Протокол общественного обсуждения дизайн-проекта благоустройства сквера «Радуга» по итогам обсуждений на сайте «Зеленый Новосибирск» с 01.08.2022 по 24.08.2022 и очных встреч с жителями в молодежном центре «Современник» 04.08.2022 и 09.09.2022.

20.

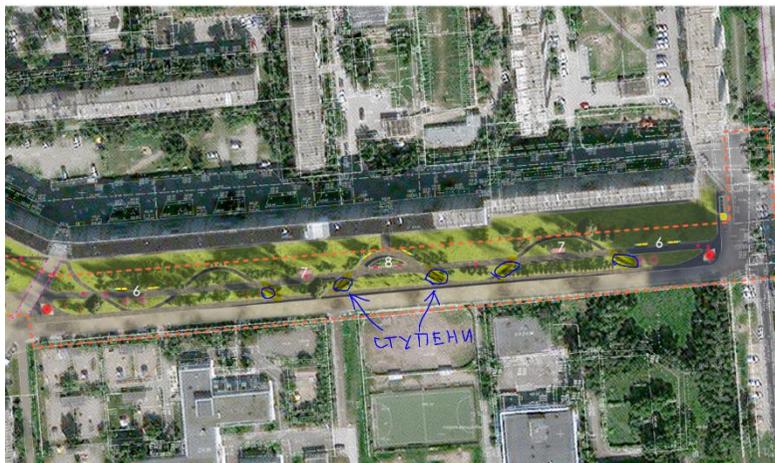
В восточной части перепад отметок. На новых дорожках возникнут пандусы. Зимой на них намерзает лед - пару основных желательно дублировать ступенями.

Наличие пандусов на пути следования маломобильных граждан предполагает их содержание и поддержание их «рабочего» состояния. Иначе смысл пандусов пропадает. При хорошей эксплуатации проблем с передвижением не будет возникать – данные пандусы имеют уклон и перила согласно нормативам.
